これまでの委員からのご質問への回答について

2019年7月10日
九州電力株式会社

1. 火山性土石流のみやま池への影響について

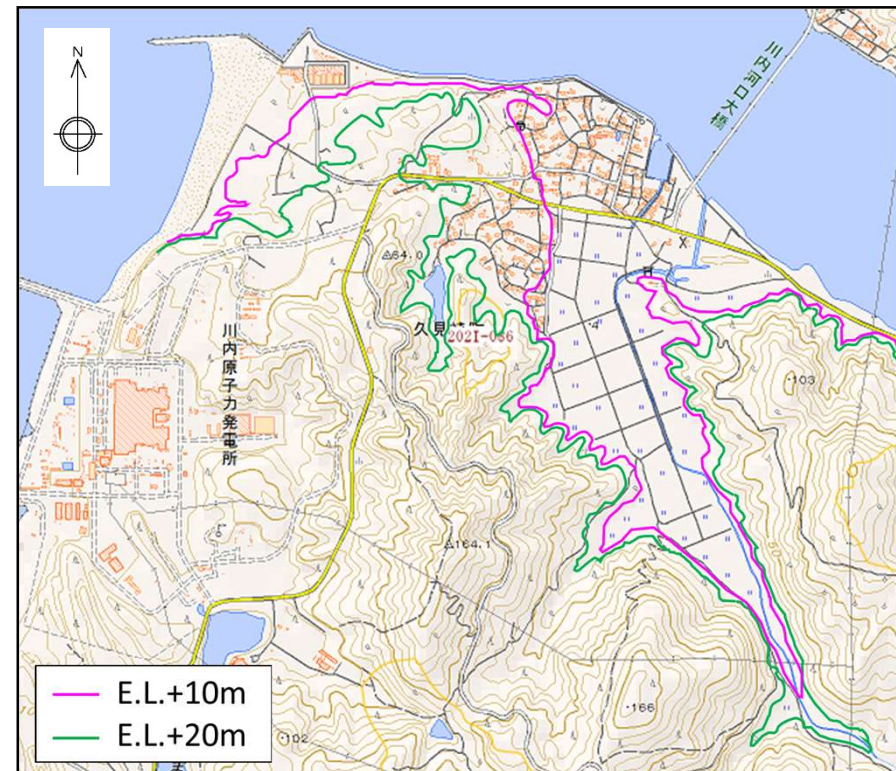
火山灰の堆積により発生する土石流について、みやま池に流れ込み、冷却水の確保が出来なくなることが考えられるので、この点も含めて火山灰対応を説明してほしい。

- 今回、第9回専門委員会でのご指摘を踏まえ、降雨により長期間にわたって火山性土石流が繰返し発生し、みやま池に土砂が流入した場合における冷却水の取水への影響を検討した。
- **みやま池への流入土砂量は、保守的に集水域内(0.8km²)の火山灰(15cm)が全て流入すると想定。**
 - ・みやま池の上流には、土石流危険渓流が存在するが、集水域はそれを包絡するように設定
- 検討の結果、**流入土砂量(12万m³)は、みやま池の貯水容量(34万m³)を下回ることから、土砂流入後もみやま池の水は残存しており、冷却水の取水は可能と考えられる。**
 - ・みやま池の満水位(EL.17.4m)を超える余水については、周辺地形との標高差から、みやま池に一旦貯留された後、敷地内の水路を通じて海へ自然流下する設計となっている
- 仮に、非常時にみやま池からの取水が不可、又は、水が不足する場合は、海水を使用する計画としており、火山性土石流が発電所の安全性に影響を与えることはない。
